Nouveau joint de culasse 3406E/C15 d'IPD

(Référence : 2245122SP)

BULLETIN DE DIFFÉRENCIATION DES PRODUITS IPD

IPDDB-0012

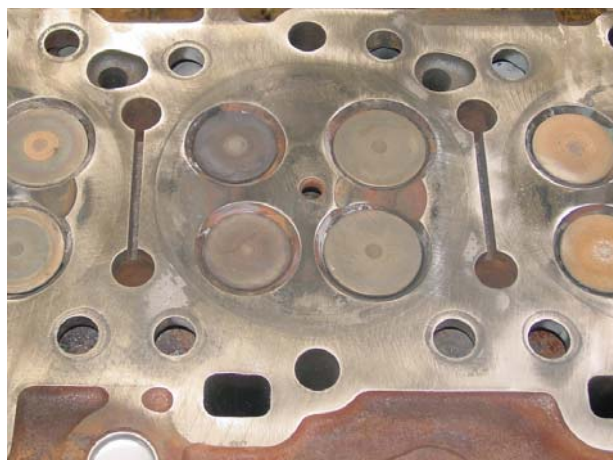
Le premier moteur 3406E utilisait le joint de culasse 1539653, qui était doté d'un joint intégral moulé dans le joint de culasse au niveau du passage arrière de l'huile (voir photo). Ce joint restait performant tant que l'on avait le bloc et la culasse d'origine.

Une modification technique du bloc-cylindres a conduit à la mise sur le marché d'un nouveau joint de culasse plus lourd (2245122), et d'un nouveau joint moulé et indépendant au niveau du passage arrière de l'huile (1422329) (voir photo).

Le nouveau joint 2245122SP se compose du matériau à 5 couches plus lourd du 2245122, d'un meilleur matériau pour le segment de feu, et du joint intégral moulé dans la culasse ! Cela crée une « solution unique pour joint de culasse », quelle que soit la combinaison de bloc-cylindres ou de culasse que l'on possède.

Le joint intégral moulé dans la culasse 2245122SP d'IPD assure l'étanchéité du passage arrière d'huile sur les blocs plus anciens et, avec l'utilisation du joint moulé 1422329 sur les blocs plus récents, assure une double méthode d'étanchéité. Le matériau à cinq couches du 2245122SP est plus dense (environ 1/3 plus lourd) que celui utilisé dans le 1539653, et peut relier la « découpe » sans déformation du joint autour des cylindres. Le 2245122SP d'IPD représente un progrès novateur sur les joints standard 1539653 et 2245122 et sera d'abord commercialisé avec les kits de joints IPDStyle 1-2-3™ et, par la suite, avec le reste des kits de joints destinés à ces moteurs.
